## 改善箇所説明図

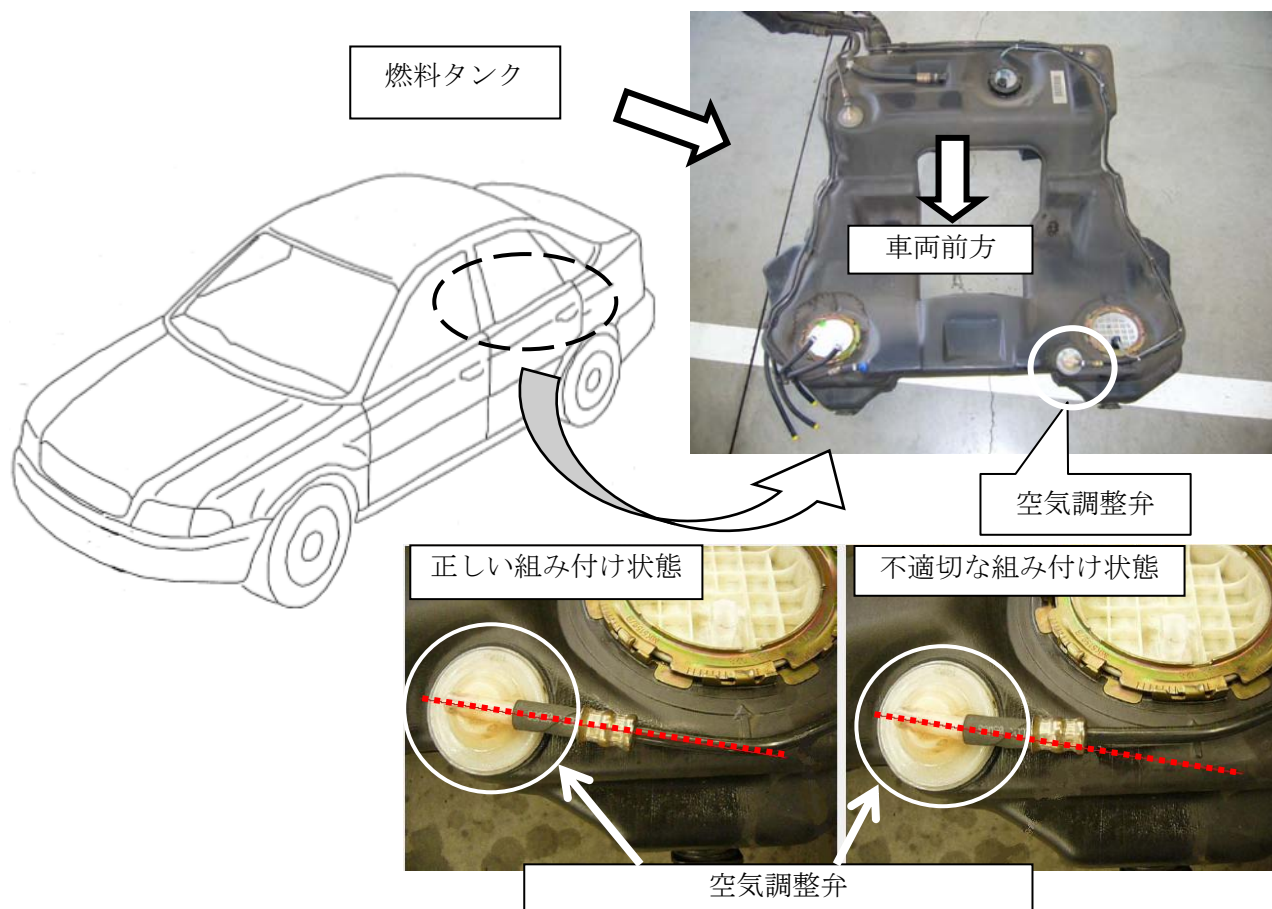
燃料タンク上部の樹脂製空気調整弁（ベンチレーション・バルブ）に応力が生じるようにホースが組み付けられたものがある。そのため、そのまま使用を続けると、当該調整弁に亀裂が発生し、最悪の場合、燃料が漏れるおそれがある。

全車両、当該ホースを点検し、不適切な場合は当該ホースを正しく組み付ける。  
また当該調整弁が損傷している場合は燃料タンクを新品と交換する。

識別：キャンペーンステッカーに「20M6、日付（西暦・月・日の順）、ワークショップスタンプ」を記入し、スペアタイヤ収納部左側面に張付ける。
